改善箇所説明図

改善措置の内容

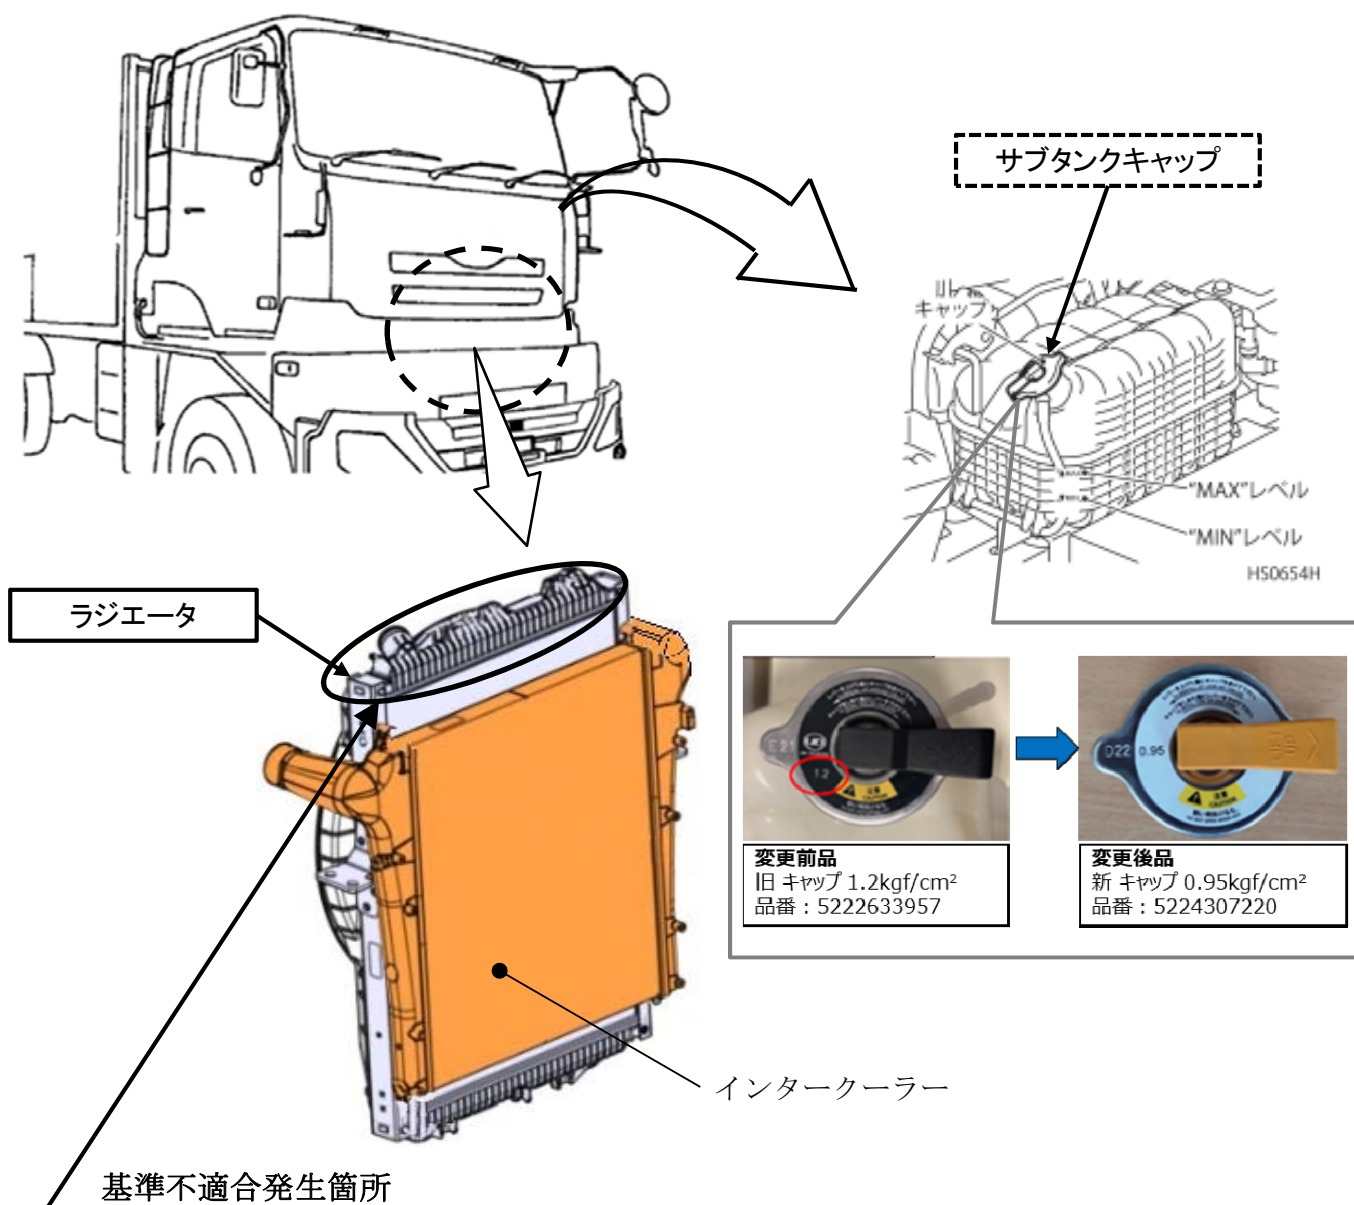
大型トラックの冷却装置において、樹脂製ラジエータの強度が不足しているため、使用過程においてアッパータンク表面のリブ(突起状の物)を起点に亀裂が入り、冷却水が漏れるおそれがある。そのままの状態で使用を続けると、冷却水量低下の警告メッセージ表示及びブザーが吹鳴する。

全車両、ラジエータアセンブリを材質変更した対策品に交換する。また、サブタンクキャップが1.2kgf/cm²のタイプが装着されている場合は、0.95kgf/cm²のタイプに交換する。
